**Poskytnutí dodatečných informací č. 2 k zadávacím podmínkám
na základě žádosti dodavatele
(ve smyslu ust. § 49 odst. 2 zák. č. 137/2006 Sb., o veřejných zakázkách)**

Název veřejné zakázky: **Dodávka vzduchotechniky**

Zadavatel: **Psychiatrická léčebna v Dobřanech**
se sídlem nábřeží Ústavní 2, Dobřany, PSČ 344 01
IČ: 669792

Pavilon 6

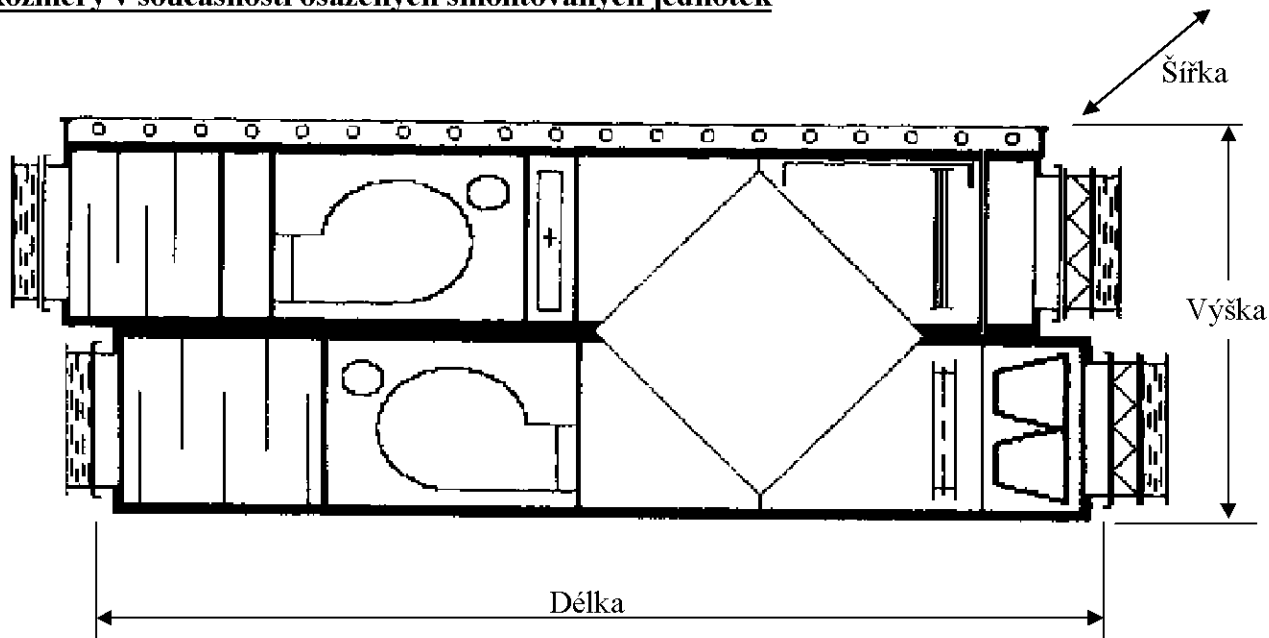
K úplnému a správnému nacenění potřebujeme znát rozměry těchto elementů. Žádáme Vás tedy o preposlání okótovaného výkresu nebo rozměrů, aby nedošlo ke zbytečnému navýšení ceny díla.

Koncové elementy tvoří mřížky umístěné na bočních zdech pod stropem o rozměrech 400x200 mm a 260x120 mm zřejmě napojené přímo na potrubí.
